# Høringsnotat ang. planlagt kraftverk på Birkeland, Flekkefjord kommune

ID: 202407066

fra Hans J. Kotthaus og Sigrun Peerstøe-Kotthaus, 4330 Ålgård

06.08.2026

#### Plassering og utforming av inntaket

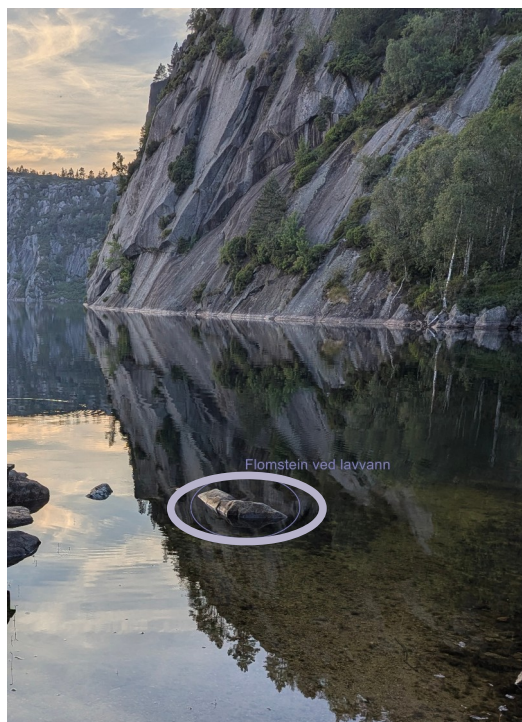
Det går ikke klart frem av søknaden, hvor den nye inntaksdammen skal plasseres. Vi mener at inntaksdammen bør legges et godt stykke nedenfor den gamle terskelen slik at det følsomme vannsystemet ovenfor ikke blir forstyrret. Lille Eitlandsvann er forbundet med Store Eitlandsvann gjennom en liten elv som inngår i Litleåni systemet. Nivåforskjellen mellom Lille og Store Eitlandsvann er omtrent 0,5 meter. En endring av vannstanden i Store Eitlandsvann må forhindres, ellers vil det bli store konsekvenser både for økosystemer og fremkommelighet for hytteiere.
